OGGETTO: ID 7928 - Valutazione di Impatto Ambientale ai sensi dell'art. 23 del d. lgs. 152/2006 e s.m.i. - Progetto Definitivo "Linea Taranto – Brindisi – Nuova Stazione di Taranto Nasisi - Proponente: Rete Ferroviaria Italiana S.p.A. Parere favorevole condizionato della Regione Puglia. -

PARERE TECNICO

OGGETTO: ID 7928 - Valutazione di Impatto Ambientale ai sensi dell'art. 23 del d. lgs. 152/2006 e s.m.i. - Progetto Definitivo "Linea Taranto – Brindisi – Nuova Stazione di Taranto Nasisi.

PROPONENTE: Rete Ferroviaria Italiana S.p.A. - Direzione Investimenti Progetti Tecnologici - con sede legale in Roma, Piazza della Croce Rossa, 1.

Estratto dalla cartografia del PRG del Comune di Taranto – tavola 5 foglio 2

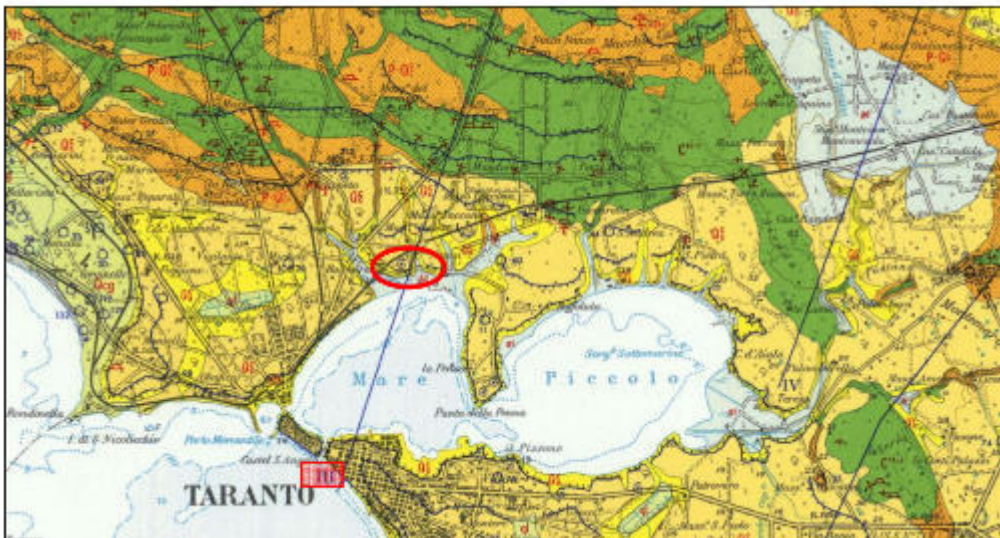
L'elaborato grafico "Planimetria di PRG Stazione di Taranto-Nasisi" (codice IA8E00D78P7IF0003001A) non consente di inquadrare le opere sulla cartografia del PRG suddetto; a detta del Proponente l'area di

intervento ricade principalmente in area classificata come “B3 – zonaferroviaria”, disciplinata dall’art. 30 delle N.T.A. e in parte residuale in “D7 – zonaresidenziale-legge 167” disciplinata dall’art. 47 delle N.T.A.:
